СВИСТ ПРИ РАБОТЕ ПОЛИКЛИНОВОГО РЕМНЯ

ТЕХНИЧЕСКАЯ ИНФОРМАЦИЯ № 1009

Opel, Vauxhall Agila с 2004 г, Astra-H с 2005 г, Combo с 2004 г,
Corsa C с 2004 г, Corsa D с 2007 г,
Meriva с 2004 г, Tigra B с 2004 г

C13DT, Y13DT, Z13DT, Z13DTH, Z13DTJ

Рис. 1: замена детали

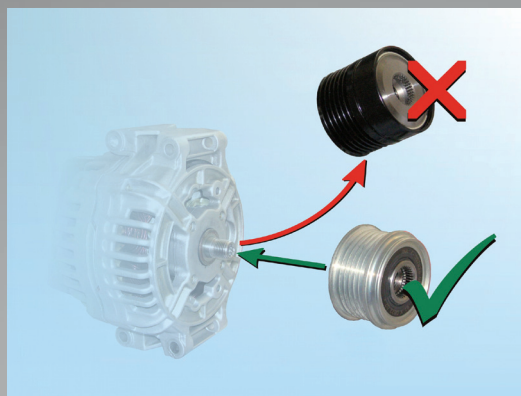
По данным автопроизводителя у генераторов DENSO необходимо заменить оригинальный шкиф с обгонной муфтой на его модификацию (см. рис. 1). Модифицированный шкиф с обгонной муфтой можно приобрести у фирмы RUVILLE.

Рис 2: Отличия шкифов генератора с обгонной муфтой 55886 (VALEO) и 55377 (DENSO)

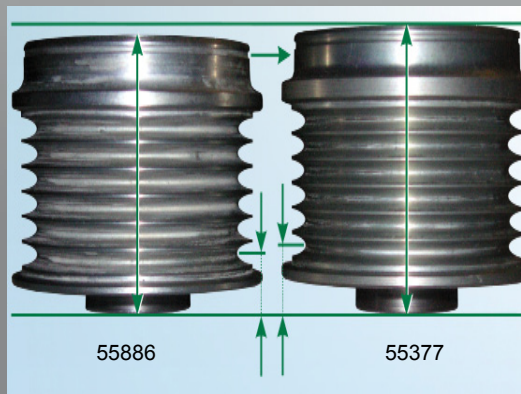
Для генератора VALEO фирмой RUVILLE также предлагается шкиф с обгонной муфтой. Так как визуально оба шкифа очень похожи, следует обратить внимание на признаки отличия (см. рис. 2).
